DODATEK Č. 1 KE SMLOUVĚ O DÍLO uzavřené dne 25. 4. 2018

Smluvní strany se dohodly, v souladu s ustanovením čl. 19 Společná ustanovení odst. 19.3. na uzavření tohoto dodatku č. 1 ke smlouvě o dílo (dále jen „SoD“) na realizaci akce: „Jince – zateplení střechy a sanace objektu VUZ – realizace“ uzavřené mezi výše uvedenými smluvními stranami dne 25. 4. 2018. Tímto dodatkem č. 1 se smlouva mění a doplňuje takto:

Přehled změnových listů
Jince - zateplení střechy a sanace objektu VUZ - realizace

ZMĚNOVÝ LIST**ZL č. 01**Název akce: **VUZ Jince – zateplení střechy a stavební opravy vnitřních prostor****Předmět změny: Rekonstrukce ZI svislé rozvody**

PŮDORYS MÍSTNOSTI "SPRCHA", ZMĚNOVÝ LIST Č. 1, M 1:25

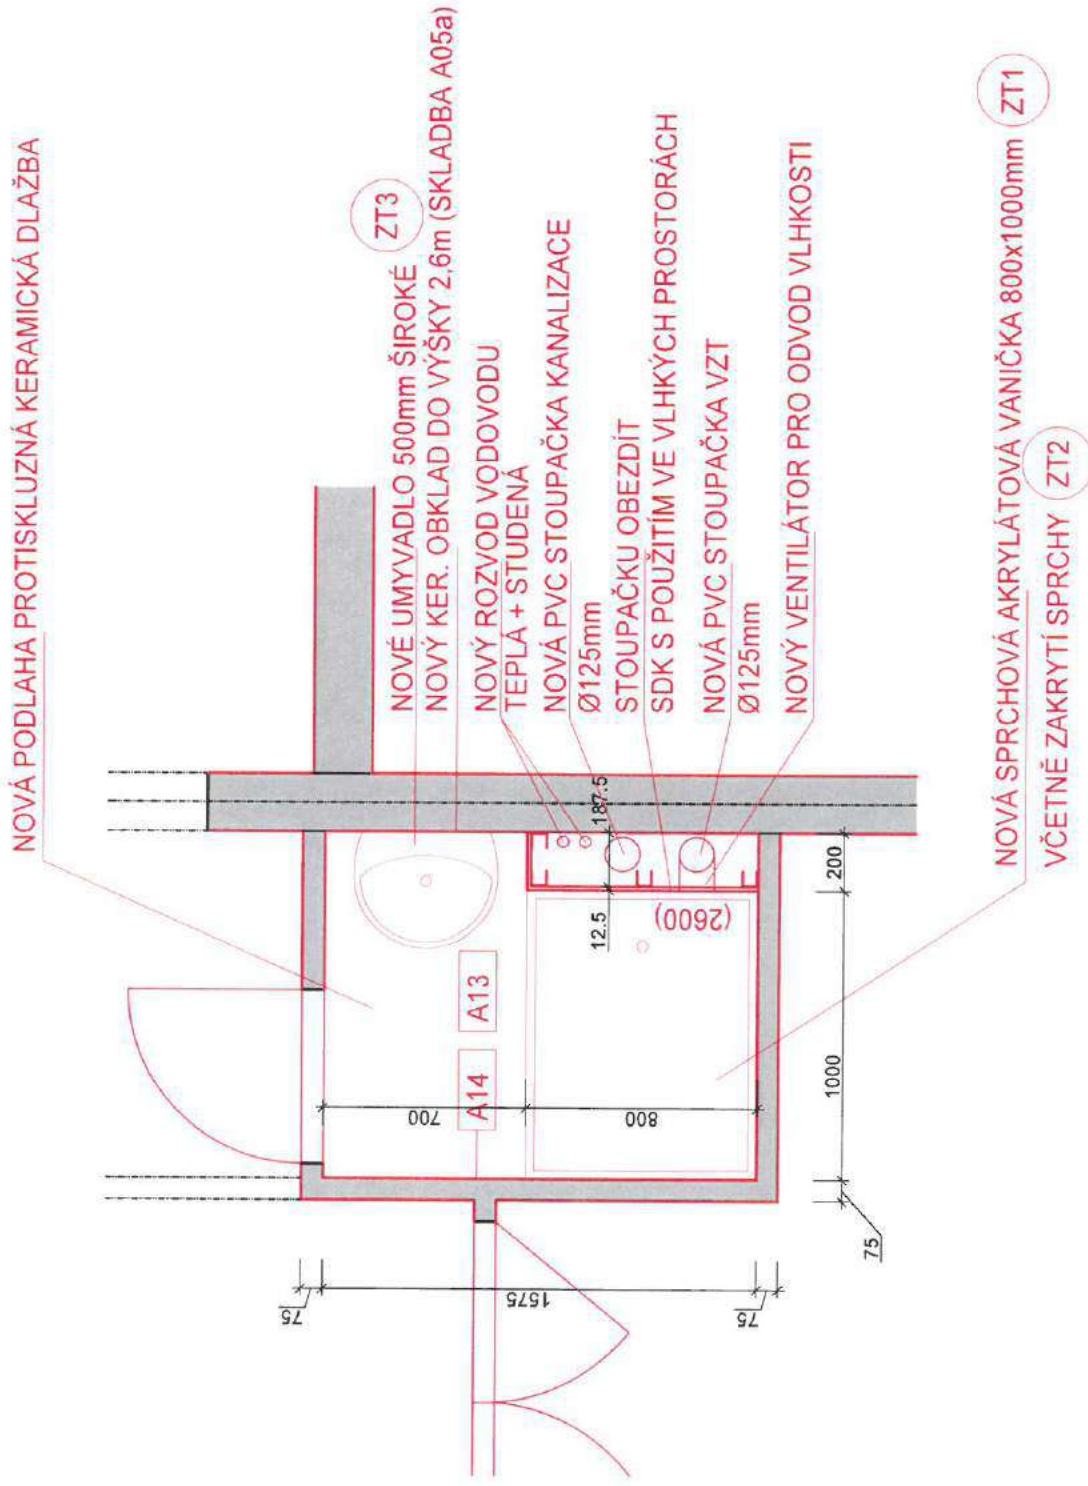
1. Stávající svislé rozvody nacházející se v místnostech budoucích koupelen neumožňují z prostorových důvodů provést navržené odvětrání koupelen, projektovaný sprchový kout a zároveň napojit navržené umyvadlo.
2. Po demontáži stávající kuchyňských linek zjištěno, že potrubí k dřezům je v dobrém stavu a není potřeba jej měnit.

1. PD předpokládala jiné půdorysné uložení svislých rozvodů vody a kanalizace a mělo dojít pouze k doplnění VZT potrubí a napojení nového sprchového koutu.
2. Projektanty nebylo možné provést revizi stávajícího potrubí za kuchyňskými linkami a z tohoto důvodu předpokládali výměnu tohoto potrubí.

1. Výměna svislých rozvodů vody, kanalizace v koordinaci s navrženým VZT potrubím. Vše nutno zakrýt SDK před stěnou.
2. Neprovádět demontáž stávajícího potrubí vody a kanalizace. Nutno provést výměnu pouze rohových ventilů.

1. PD předpokládala zaústění svislých rozvodů kanalizace do stávajícího potrubí. Při realizaci bylo zjištěno, že toto řešení není možné, stávající svislé rozvody nacházející se v místnostech sprchy neumožňují z prostorových důvodů provést navržené odvětrání koupelen, a ani instalovat projektovaný sprchový kout a zároveň napojit navržené umyvadlo. Bude provedena výměna svislých rozvodů vody a kanalizace v koordinaci s navrženým VZT potrubím. Vše bude zakryto SDK předstěnou. Viz. příloha ZL č. 1 – půdorys sprchy.
2. AD projektanta souhlasí, že není třeba provádět demontáž stávajícího potrubí vody a kanalizace za kuchyňskými linkami. Pouze bude provedena výměna rohových ventilů.

1. TDS souhlasí s navrhovaným řešením, které bude jednak funkční a realizovatelné a také lépe využije prostor nové koupelny
2. TDS souhlasí, není nutné z hlediska funkčnosti a životnosti stávajících rozvodů je měnit.

ROZTEČE POTRUBÍ PODLAHOVÉHO VYTÁPĚNÍ 150 mm
V MÍSTNOSTI SAUNA ROZTEČ 100mm

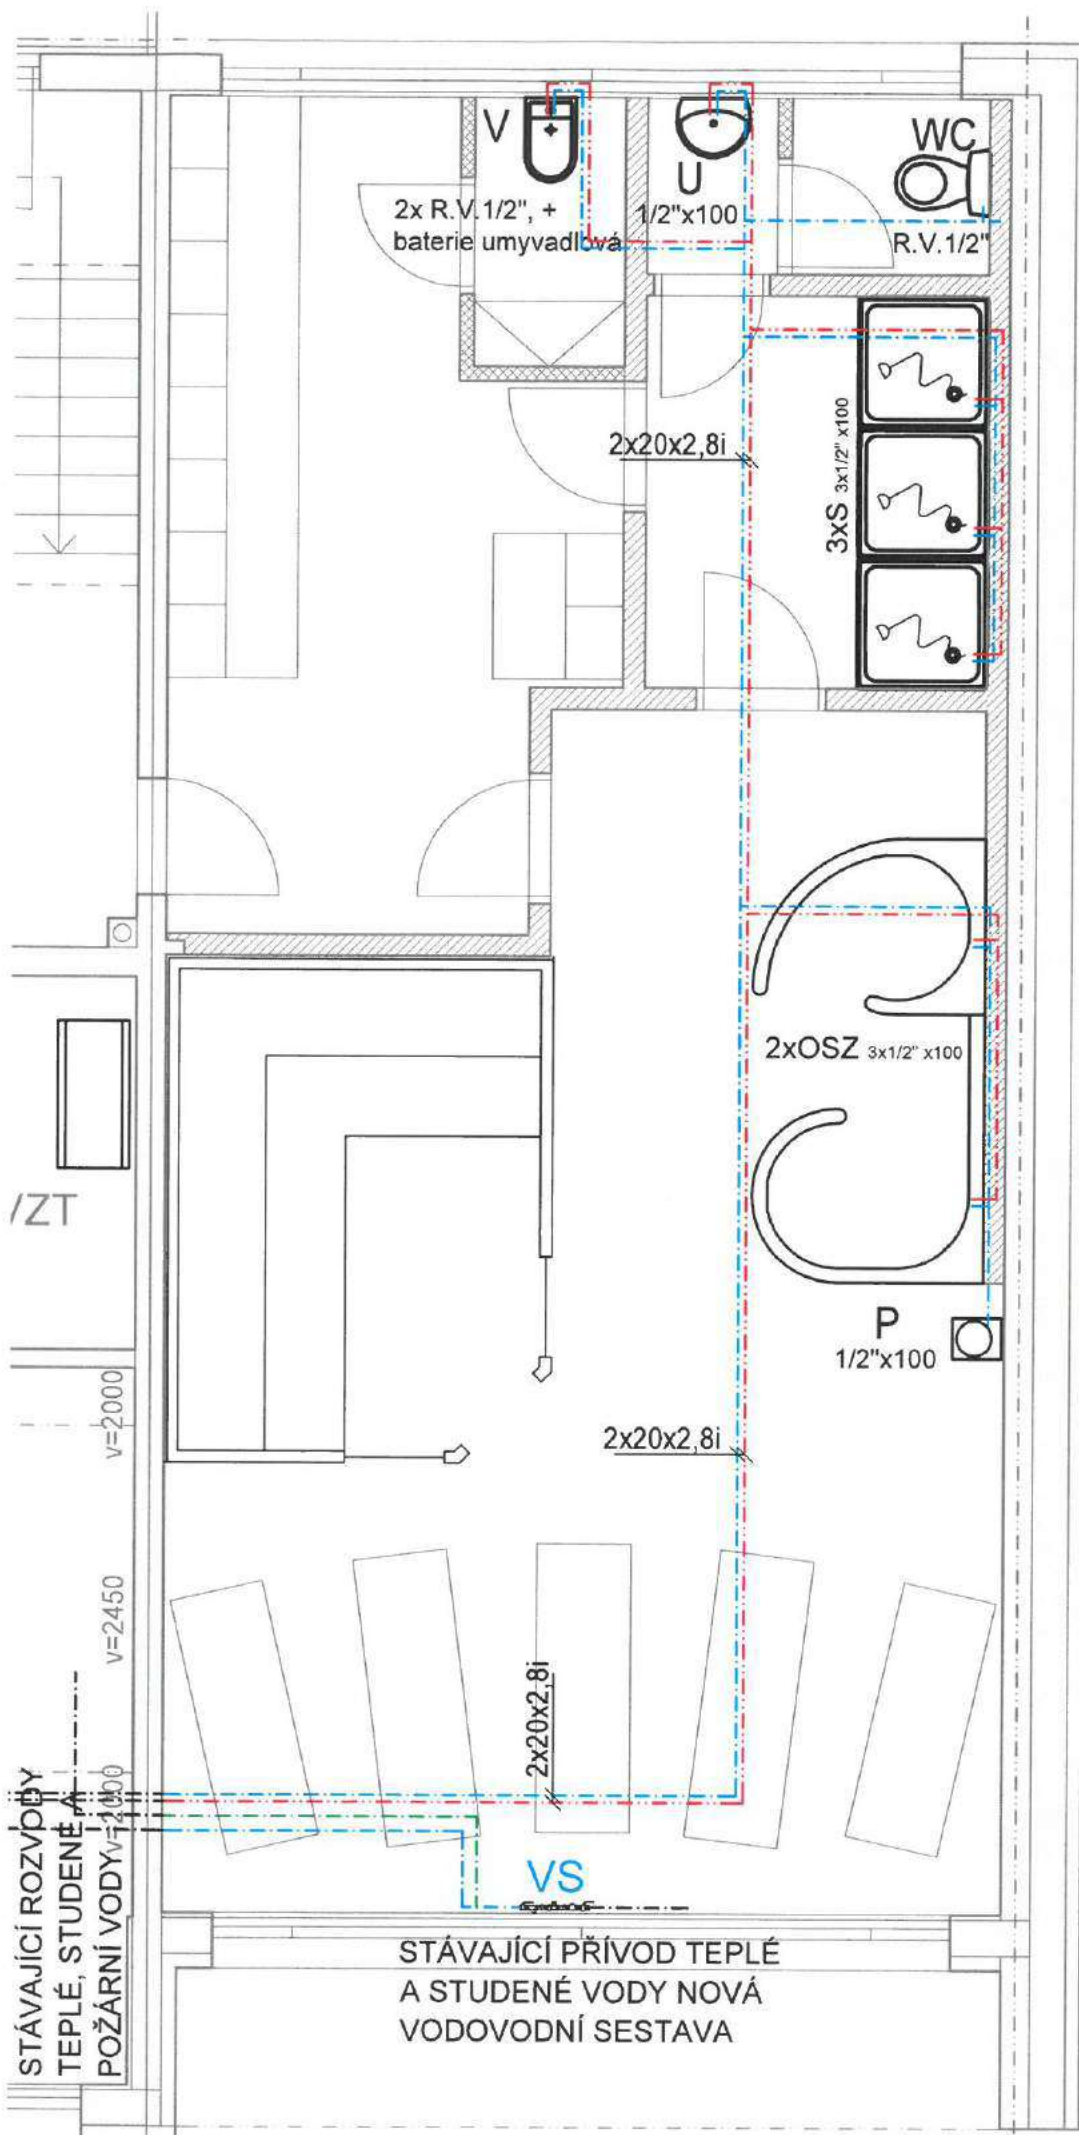
1. Stávající rozvody vody a topení nacházející se v prostorech navržené sauny se nacházejí v místech navržených příček a dochází ke kolizi, která neumožňuje plnohodnotné vzepření příčky ke stropu. Potrubí je navíc vedeno nízko a při křížení s navrženým potrubím VZT by navržený SDK truhlík vycházel příliš nízko.
2. Na stávající přípojce vody s vodoměrem se nacházejí již stará šroubení vykazující netěsnost a přípojka zasahuje příliš do místnosti a zmenšuje prostor pro odpočinek.
3. Po vybourání stávající konstrukce podlahy v sauně došlo k odstranění stávající hydroizolace tvořené asfaltovou lepenkou. V navržených konstrukčních skladbách však nová hydroizolace není navržena avšak je nutno jí provést.

1. Ponechání stávajících rozvodů a opláštění SDK truhlíkem
2. Ponechání vodovodní přípojky bez úprav
3. Uvažován podkladní beton bez hydroizolace

1. Odstranění stávajících rozvodů vody a topení. Provedení nových rozvodů v nových trasách (vody v podlaze, topení u stropu podél stěny).
2. Provedení nové části vodovodní přípojky a to vnitřní části za obvodovou stěnu budovy
3. Na podkladní beton provést asfaltový penetrační nátěr a položit asfaltové pásy

1. Před odstraněním stávajících sklepních kojí, nebylo patrné, že se rozvody vody a topení nacházejí v místech navržených příček a dochází ke kolizi. Stávající potrubí je navíc umístěno nízko pod stropem a při křížení s navrženým potrubím VZT by navržený SDK truhlík příliš zmenšoval podchodnou výšku v místnosti. AD projektanta souhlasí s odstraněním stávajících rozvodů vody a topení a provedením nových rozvodů v nových trasách (vody v podlaze, topení u stropu podél stěny).

2. Vzhledem ke stávajícímu stavu potrubí na vodovodní přípojce s vodoměrem AD projektanta souhlasí s provedením nové části vodovodní přípojky a to vnitřní části za obvodovou stěnou budovy.

3. Po vybourání stávající konstrukce podlahy v sauně došlo k odstranění stávající hydroizolace tvořené asfaltovou lepenkou je nutno stávající odstraněnou hydroizolaci nahradit novou hydroizolací z asfaltových pásů. AD projektanta souhlasí s navrhovaným řešením.

1. TDS souhlasí s navrhovaným řešením, jedná se nejenom o dodržení technologického postupu zdění a odstranění kolizí technologií, dojde také k zlepšení vzhledu interiéru sauny
2. TDS tuto výměnu navrhuje a považuje ji za nezbytnou vzhledem k rekonstrukci tohoto prostoru
3. TDS souhlasí, hydroizolace spodní stavby je nutná a nezbytná.

NOVÝ TVAR SPRCH

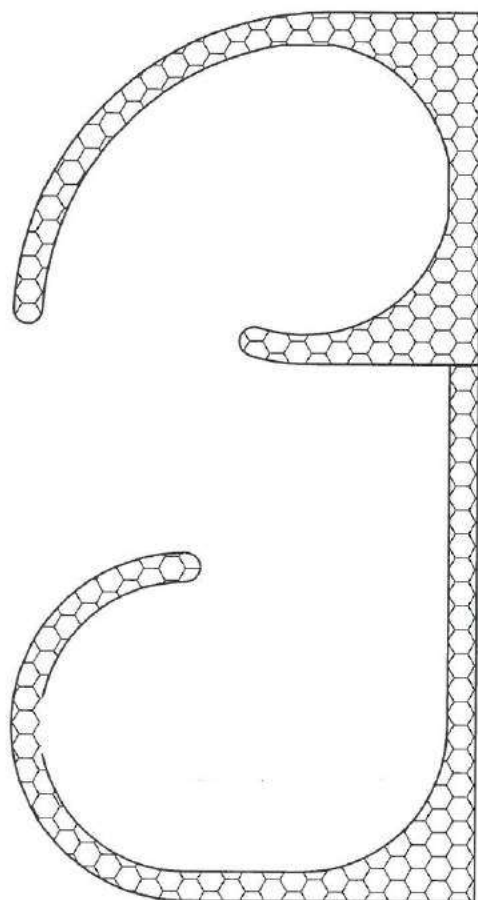
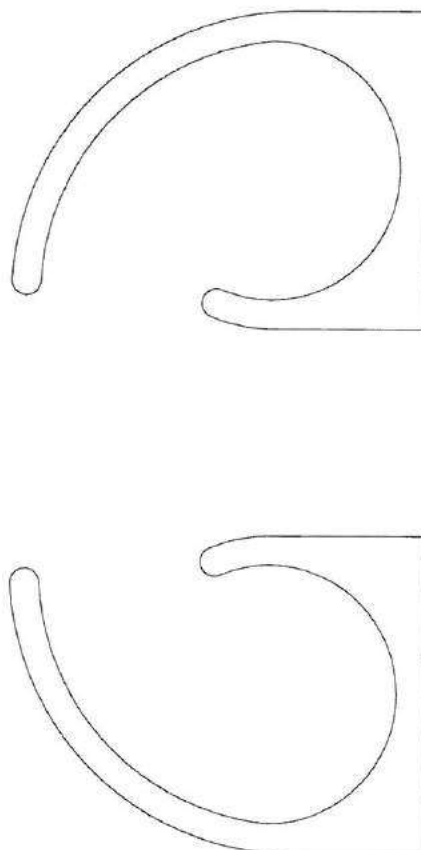
OZNÁMENÍ ZMĚNY			OZ č. 4		
Název akce: VUZ Jince – zateplení střechy a stavební opravy vnitřních prostor					
Předmět změny: Vybavení sauny dle upřesnění dodavatele a investora					
Zhotovitel:	AUBÖCK s.r.o.				
Objednatel:	Armádní Servisní, příspěvková organizace			Datum: 1.6.2018	
Způsob odeslání / předání		Poštou	e-mailem	Faxem	Osobně X
Odkazy:		Popis			
		2x výkres k PD			
<u>Popis stávajícího stavu:</u> při provádění výrobní dokumentace sauny provedeno doupřesnění specifikace sauny a to: - Z obloukové čtvrt elipsy navrženo provedení obdélníkové se zkoseným vstupem čímž dojde k navýšení počtu osob z 5 na 7 (bez dopadu do ceny) - navržené nerezové 12 kW kamna nahradit 15 kW kamny (bez dopadu do ceny) - obložení sauny navrženo v cedru - z prostorového důvodu nelze osadit Kneipp chodník - z důvodu neinvestičních nákladů nelze dodat lehátka - z důvodu nízké výšky stropu (2,5 m) nelze osadit ochlazovací vědra z kambaly - z důvodu změny technologie nutno upravit rozměry zálivů - v prostoru odpočívárny nutno zapracovat vodovodní přípojku a VZT rozvody do interiéru - v PD nakresleny 3 sprchy avšak nenacházejí se ve výkazu výměr <u>Projektové řešení:</u> Kneipp procedura, 2ks ochlazovacího vědra z kambaly, nerezová saunová kamna 12kW, sauna ve tvaru čtvrt elipsy, lehátka wellness <u>Navrhované řešení:</u> Sauna provedena v obdélníkovém půdorysném provedení se zkoseným vstupem s navýšením počtu osob na 7 - z důvodu zvětšení sauny osadit 15 kW kamna (bez dopadu do ceny) - obložení sauny provést v cedru - nebude proveden Kneipp chodník - nebudou dodány lehátka - neosazena ochlazovací vědra z kambaly - osazeny 2 mrholící boční trysky a hlavová tryska jako funkční náhrada věder z kambaly - upraveny půdorysné rozměry zálivů - provést zděnou lavičku zakrývající vodovodní přípojku a VZT rozvody s dřevěným sedákem z abachi umožňující přístup k přípojce a možnost sezení k odpočinku - doplnit do rozpočtu 3 sprchové vaničky, 2x pevná zástěna, 3x sprchové dveře a 3x sprchová baterie
